# Factsheet Stuwen WL

## Factsheet beoordeling stuwen

Volgnummer : 2023\_013\_027  
Locatie : Beringselossing, Pastoor Geurtsstraat, Beringe  
Beogd stuwpeil : 31,90 m NAP  
Beogde klepstand : 31,86 m NAP  
Overstortende straal  
50% MA : 4 cm  
Beogde stuwbreedte : 75 cm  
Wijze van beoordeling : Trap 2  
WB21-toets : Nee  
Datum beoordeling : 19-1-2024  
Beoordelaar :

Figuur 3: Hoogteverloop ter hoogte van de beoogde stuw.

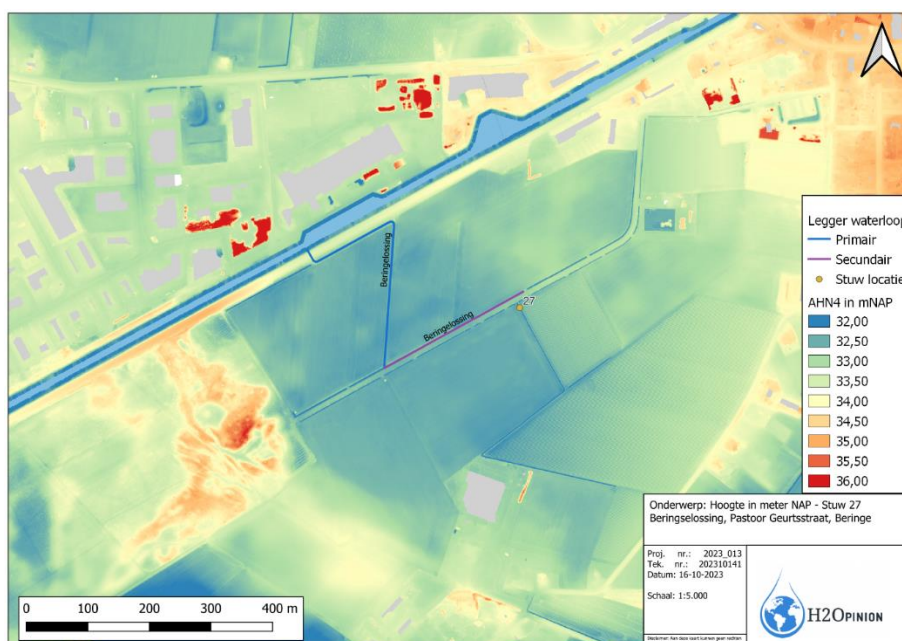
Het hoogteverloop rondom de beoogde stuw in de waterloop Beringselossing is weergegeven in de volgende afbeelding. Bovenstrooms de beoogde stuwlocatie liggen de percelen tussen 32,00 m NAP en 33,00 m NAP. De gemiddelde hoogte van deze percelen is 32,40 m NAP.

Figuur 4: Beoordeling GHG ter hoogte van de beoogde stuw (GHG dieper >1,0 m-mv of ondieper <1,0 m-mv)

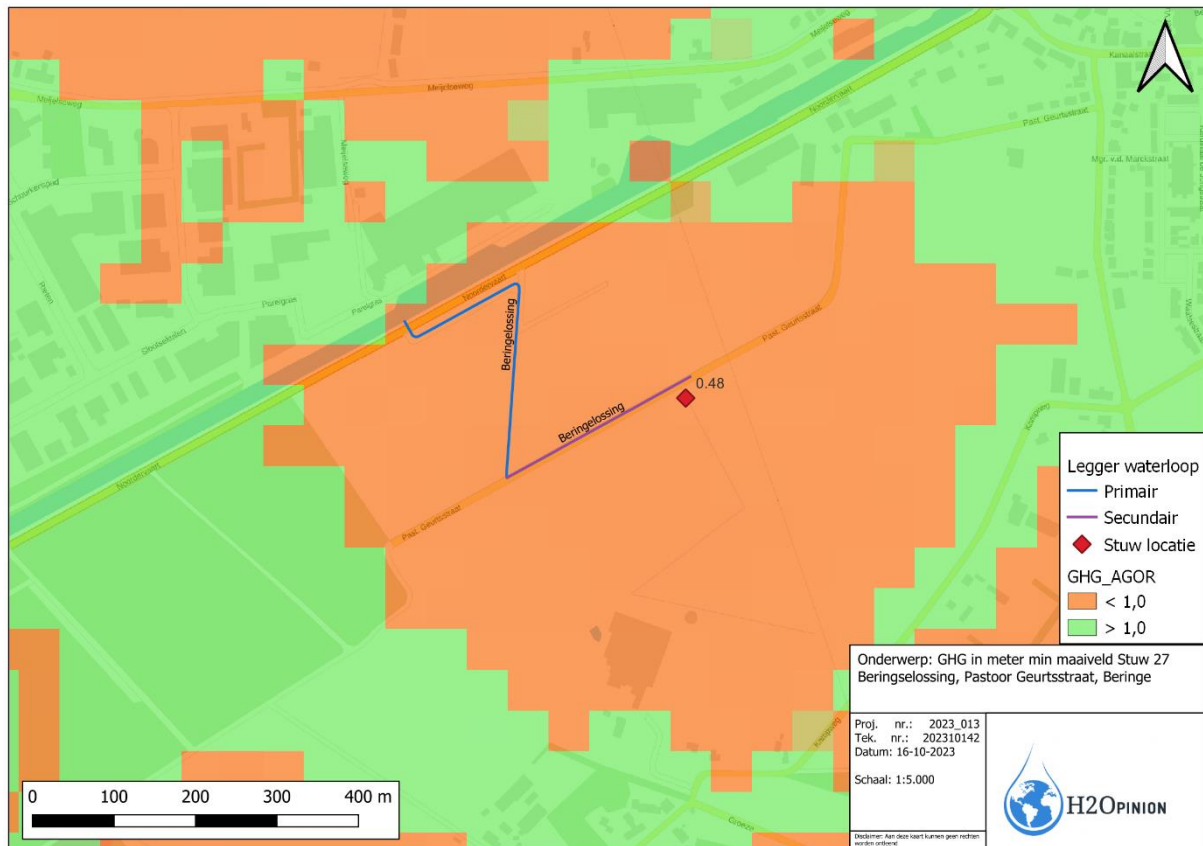
De GHG ligt, volgens het LIWA-model, ter hoogte van de beoogde stuw op 0,48 m – maaiveld. Hiermee ligt de theoretische GHG dichterbij het maaiveld dan de randvoorwaarde van 1,0 m-maaiveld. Echter blijkt uit de SOBEK berekening en het veldbezoek dat de ontwatering in de praktijk ruim voldoende is. Er zijn geen negatieve gevolgen van de plaatsing van de stuw op de ontwatering van de omliggende percelen te verwachten. Dit is te zien aan de hand van de droogleggingskaart op de volgende pagina waar de drooglegging van de percelen dieper dan 0,5 m-maaiveld ligt. Hiermee is de ontwatering voldoende om aan de normering van akkerbouw te voldoen.

Figuur 5: Drooglegging in de situatie voor plaatsing stuw

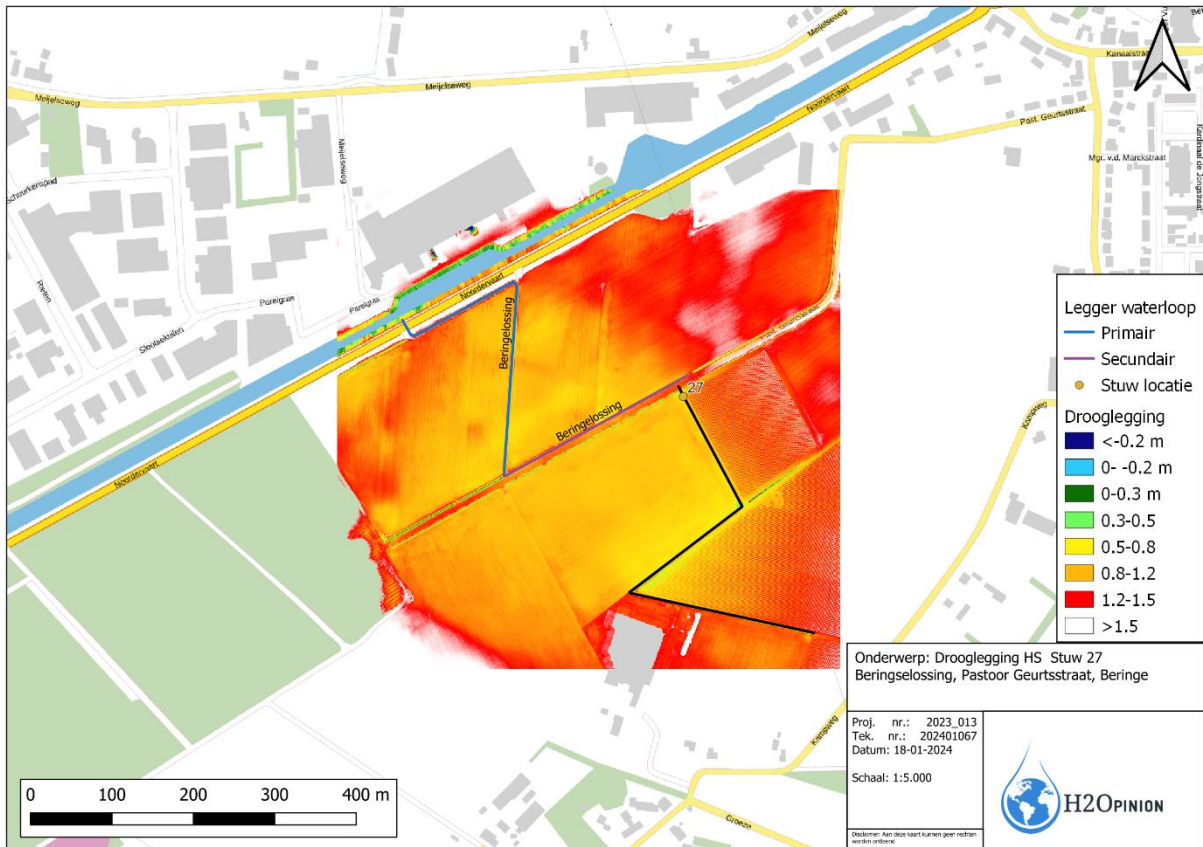
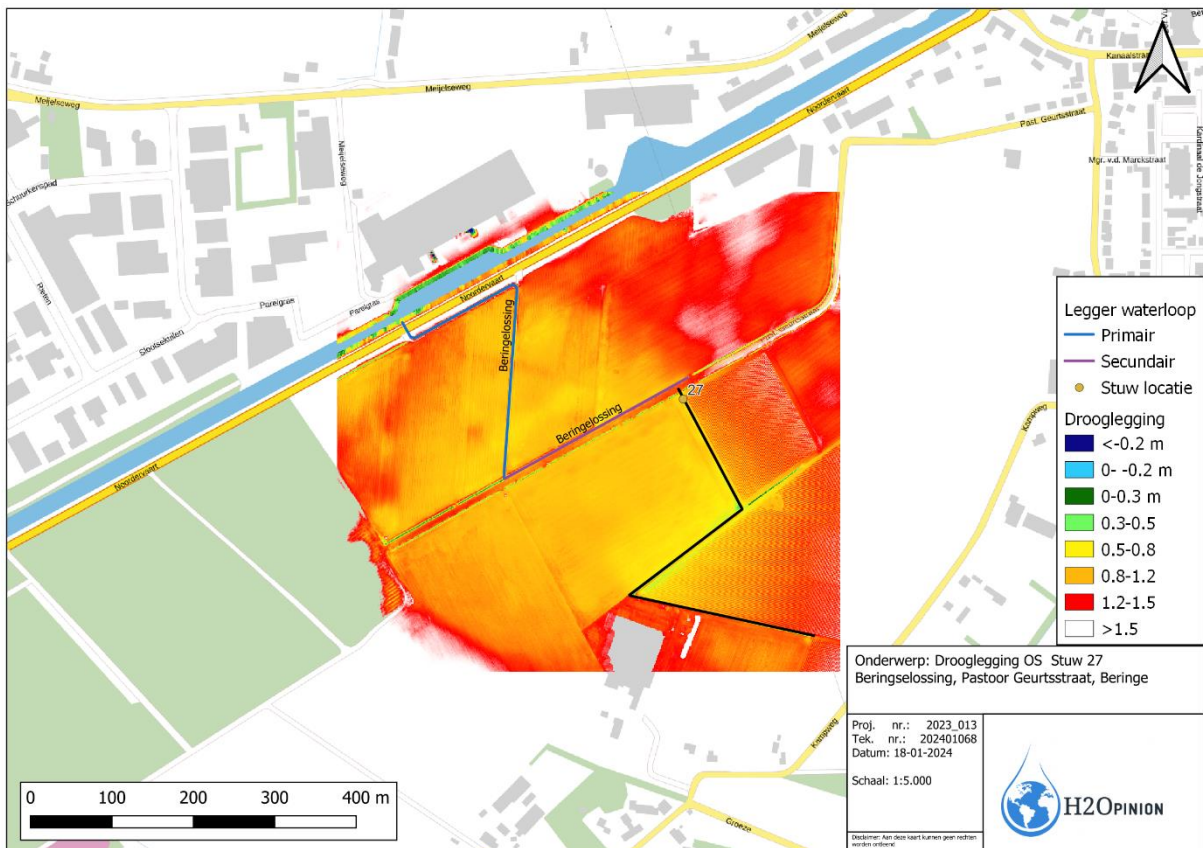
De GHG ligt ter plaatse van de beoogde stuwlocatie in theorie ondieper dan 1,0 m-maaiveld. Echter blijkt uit verificatie middels veldbezoek en aan de hand van het SOBEK model en dat er geen negatief effect van de beoogde stuw op de ontwatering (drooglegging) ten opzichte van de ontwateringsnorm te verwachten is. Bij een stuwbreedte van 75 cm is de overstortende straal gedurende een T=25-situatie kleiner dan 50 cm (droogleggingsnorm akkerbouw). Er is geen toename van het inundatierisico als gevolg van de stuw te verwachten.
